# 改善箇所説明図

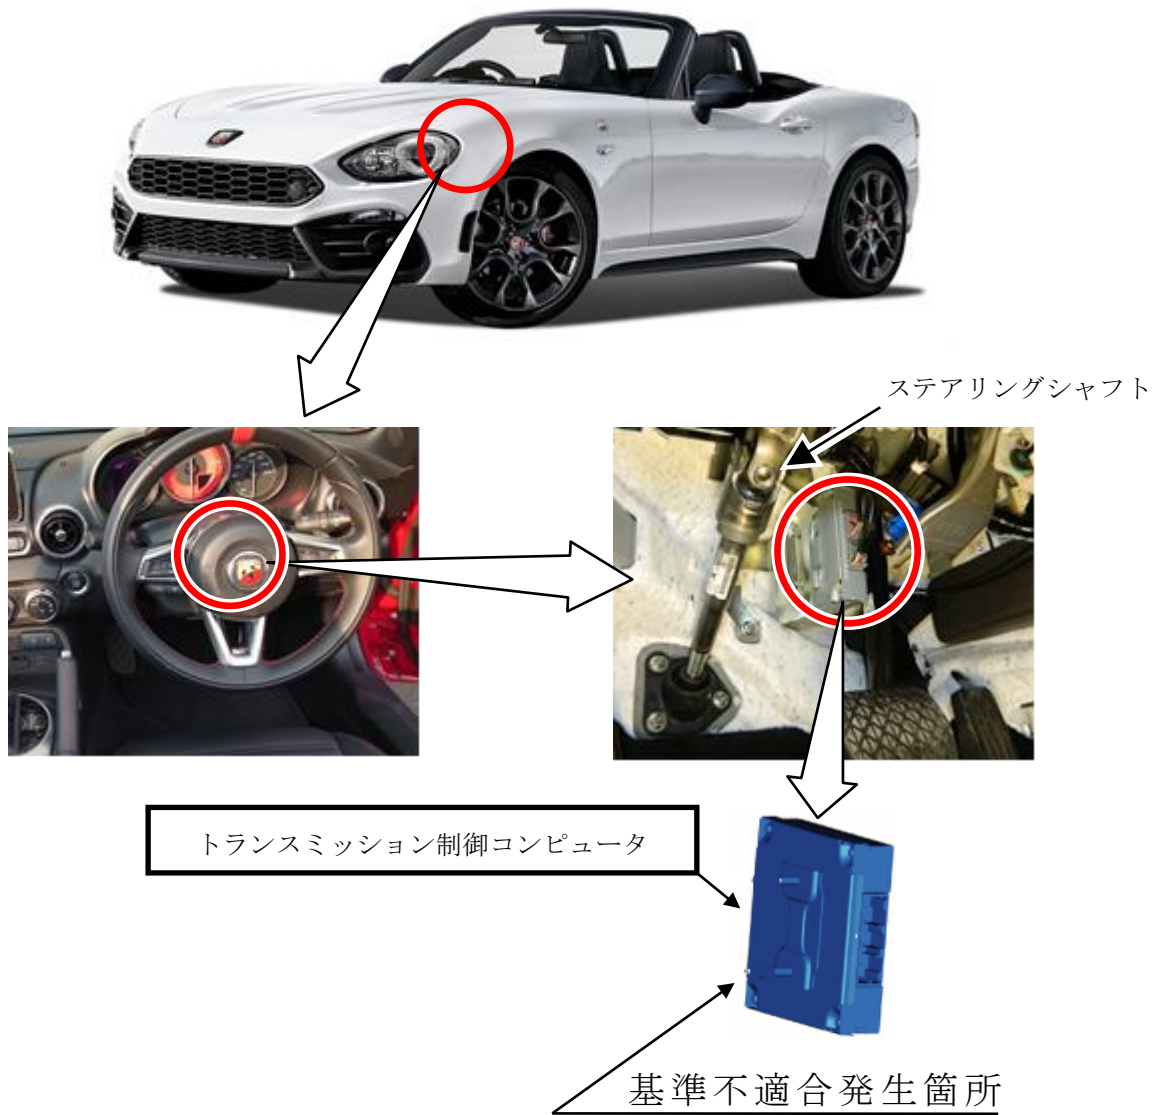
自動変速機搭載車のトランスミッション制御コンピュータにおいて、クラッチ制御プログラムが不適切なため、Dレンジ（マニュアルモード含む）で走行中にレンジ信号ノイズを検出した場合に、意図しないクラッチ制御が作動することがある。そのため、減速感を伴うショックが発生し、最悪の場合、走行安定性を損なうおそれがある。

全車両、トランスミッション制御コンピュータのクラッチ制御プログラムを対策プログラムに修正する。

識別：トランスミッション制御コンピュータに黄ペンを塗布する。
